CSN/AIN/SMG/21/823

## **ACTA DE INSPECCIÓN**

El titular fue informado de que la inspección tenía por objeto realizar las comprobaciones de los procedimientos del Sistema de Supervisión y Seguimiento de la C.N. Sta. María de Garoña correspondiente al segundo trimestre del año 2021.

##### Puesto de manguera parcialmente obstaculizado por un acopio de materiales

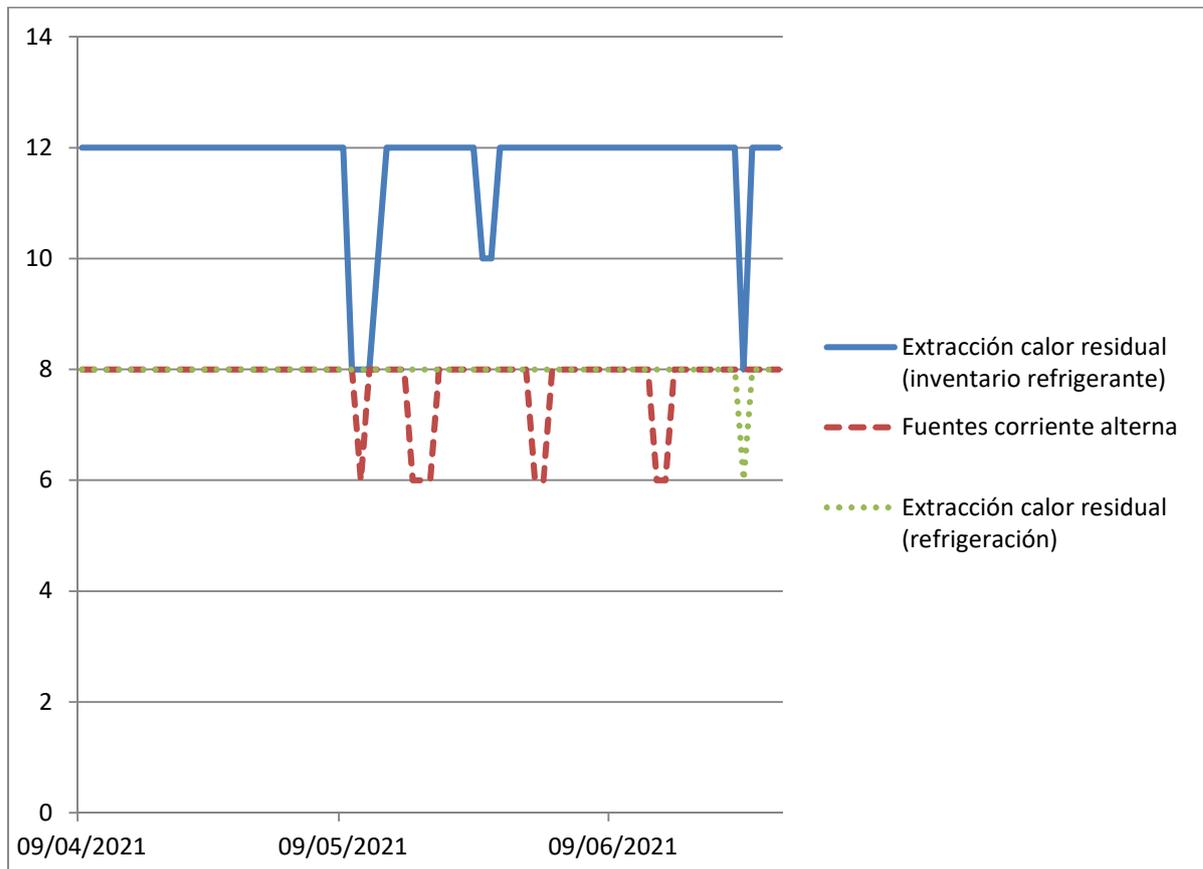
En el transcurso de una ronda se encontró el puesto de manguera PM-D5 con una acumulación de materiales metálicos frente al mismo, que dificultaban, pero no impedían el acceso al mismo. El puesto de manguera está situado en la planta de secado de bidones y posee un cartel que indica que debe mantenerse despejado su acceso. El titular abrió la entrada CSN-IR-229 en el PAC.
